OGGETTO: [ID: 10082] Potenziamento dell'elettrodotto 132 KV Villavalle Spoleto - Variante localizzativa. Valutazione Preliminare ai sensi dell'art. 6, c. 9, del D.Lgs. 152/2006. Nota Tecnica.

Oggetto della richiesta di valutazione preliminare

Figura 1 progetto autorizzato con decreto di autorizzazione n. 239/el-344/297/2019 del 15.10.2019

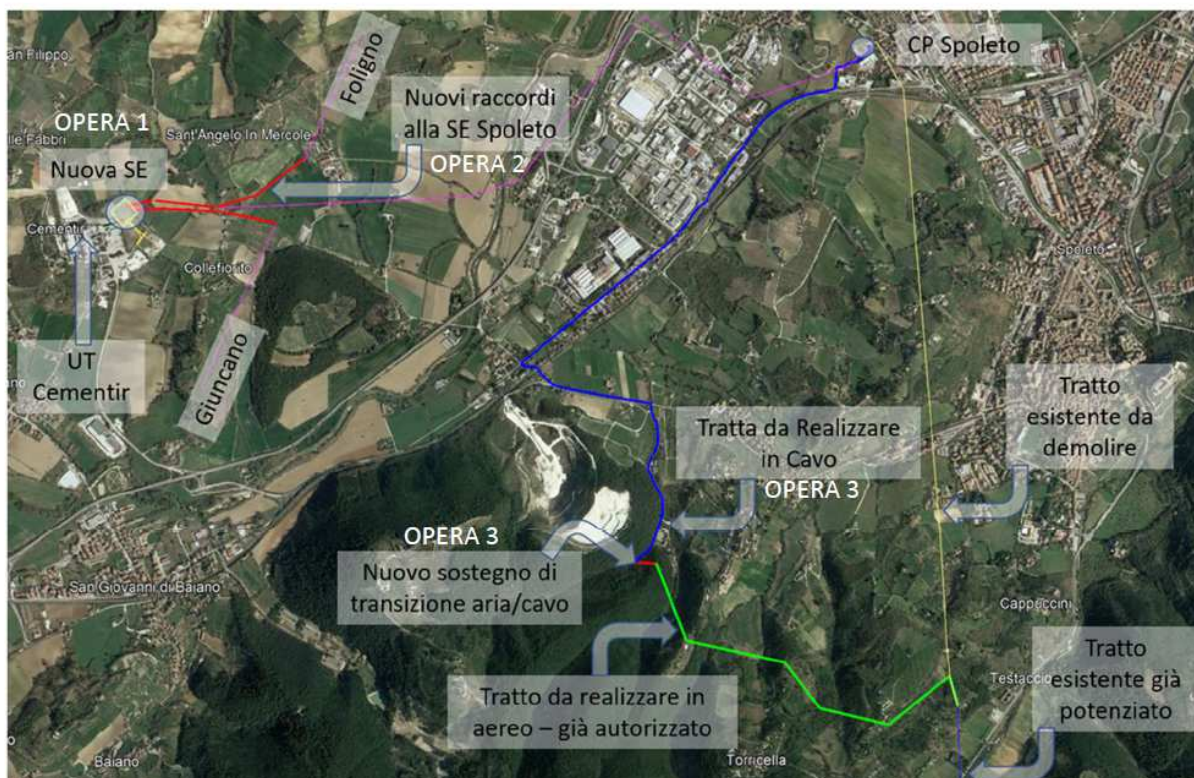
Secondo quanto riportato dal Proponente “questa variante consentirà di evitare la realizzazione di n. 12 sostegni aerei e la realizzazione di circa 3, 2 km di linea aerea” rispetto al progetto approvato. Dal punto di vista degli impatti complessivi il Proponente afferma che “l'intervento complessivo apporterà diversi miglioramenti ambientali legati principalmente all'applicazione della tecnologia in cavo interrato per le nuove realizzazioni ed alle demolizioni di infrastrutture aeree elettriche

- Opera 3 – Variante all'elettrodotto "SE Villavalle – CP Spoleto" misto aria cavo interrato a 132 kV dal sostegno n. 71 alla CP Spoleto.
- il progetto in variante, privilegiando soluzioni in cavo interrato rispetto al progetto approvato, eviterà la realizzazione di n. 12 sostegni aerei e la realizzazione di circa 3, 2 km di linea aerea;
